## **Citroen Jumper II Met 2,8 HDI motor Van serienummer 17443608 tot 17545710**

### **Auto start slecht**

Afb. 1

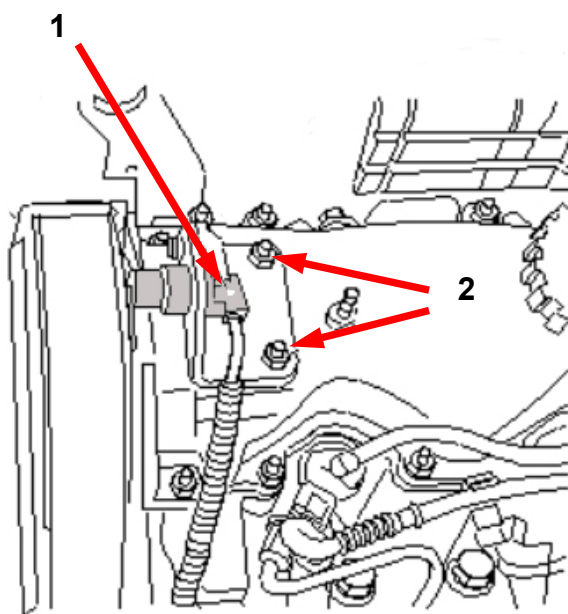
Dit probleem kan worden veroorzaakt door een verkeerde positie van de nokkenassensor. Hierdoor start de motor slecht. Door een verkeerde configuratie van de bevestigingsbeugel van de nokkenassensor is de afstand tussen sensor en nokkenaswiel te groot. In dit geval dient u de positie van de sensor te corrigeren met twee sluitringen. Deze sluitringen, met een speciale "dikte", zijn verkrijgbaar bij de producent.

- Koppel de accu los.
- Verwijder de afdekking van de motor.
- Trek de stekker (afb.1 punt 1) van de sensor af.
- Draai de bevestigingsmoeren van de houder (afb. 1 punt 2) los en trek de houder naar boven los.
- Voorzie beide steunbouten van een sluitring.
- Monteer de sensorhouder op zijn plaats terug. Draai de bevestigingsmoeren iets aan, zodat de houder zich nog kan bewegen.
- Richt de houder zodanig dat de afstand tussen sensor en markering op het nokkenaswiel 0,8 –1,5 mm bedraagt (afb. 2).
- Draai de bevestigingsmoeren vast.
- Monteer gedemonteerde onderdelen in omgekeerde volgorde.
